福島県白河市白河第五小学校校区（通学路対策箇所図）

◎ 結果一覧

【白河第五小学校】

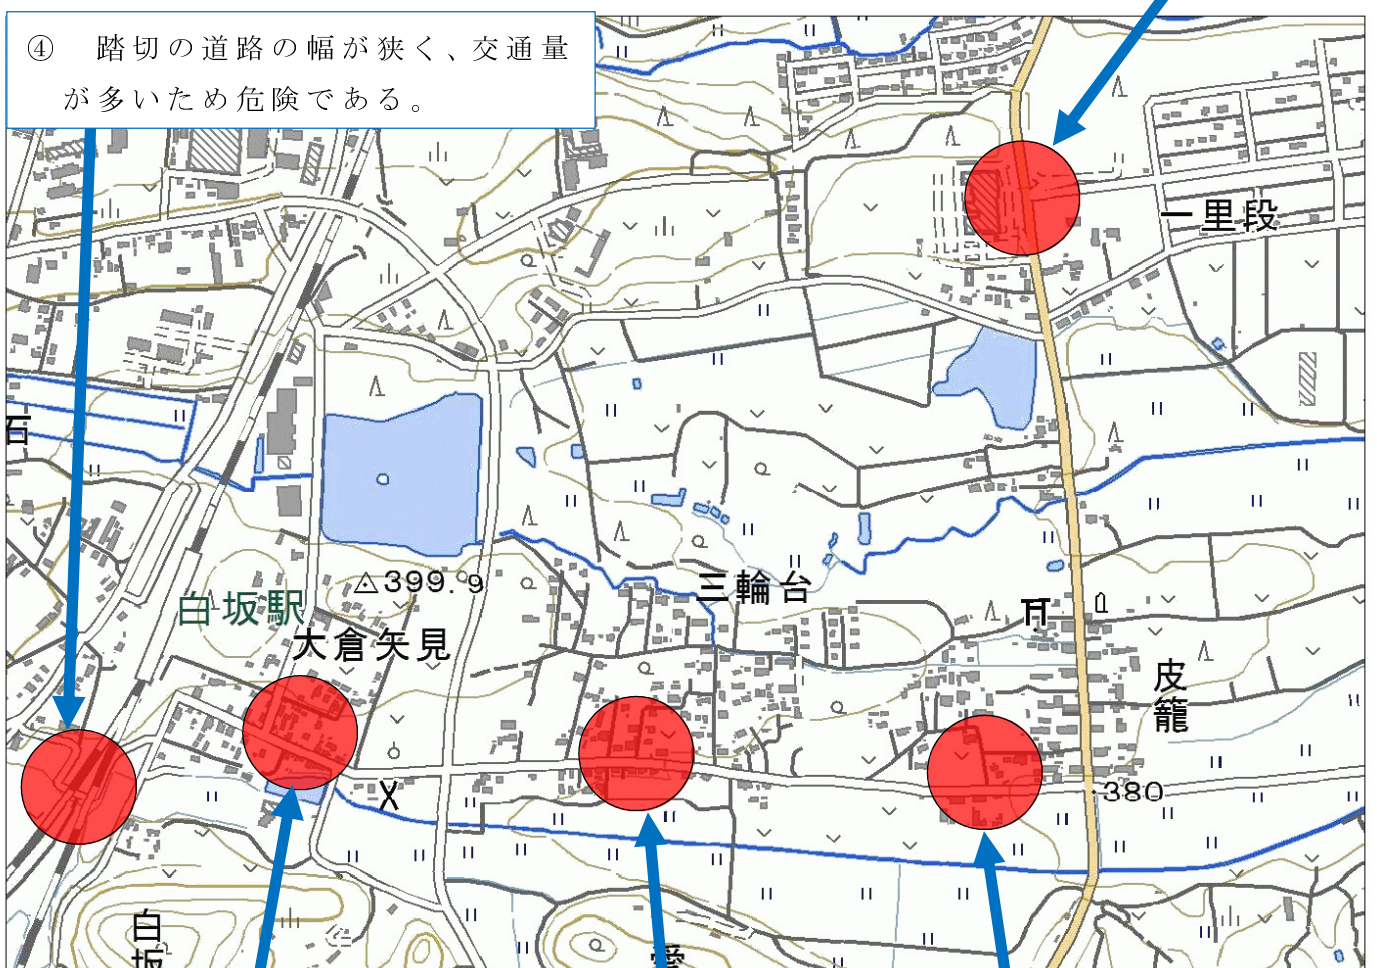
⑤ 道路の幅が狭く、歩道がないため、危険である。

④ 踏切の道路の幅が狭く、交通量が多いため危険である。

① 道路が狭く歩道がない場所で、交通量が多いため危険である。

③ 道路が狭く歩道がない場所で、交通量が多いため危険である。

② 道路が狭く歩道がない場所で、交通量が多いため危険である。

・道路が狭く歩道がない場所で、交通量が多いため危険である。

・道路が狭く歩道がない場所で、交通量が多いため危険である。

- ③ア 路線名等・・・県道（白坂停車場線）
イ 場所・・・白坂駐在所付近（白河市白坂大倉矢見 111 番地付近）
ウ 通学路の状況・危険の内容
・道路の幅が狭く、歩道がないため、危険である。

- ④ア 路線名等・・・市道（大倉矢見西線）
イ 場所・・・J R 白坂駅の南の白坂踏切（白河市白坂大倉矢見 61 番地付近）
ウ 通学路の状況・危険の内容
・踏切の道路の幅が狭く、交通量が多いため危険である。

- ・交通量が多いにもかかわらず歩道がなく、危険である。

・外側線の内側にドット線を引く。（28年度以降に実施予定）

・外側線の内側にドット線を引く。（28年度以降に実施予定）

- ・路側帯のカラー化を検討したが、通過交通が少なく、登下校人数も少ないため効果が薄いと判断し、対策は見合わせる。

- ・「通学路につき、運転にご注意ください」等の看板を設置することを検討する。

- ・歩道付き道路を整備する。（28年度以降に実施予定）
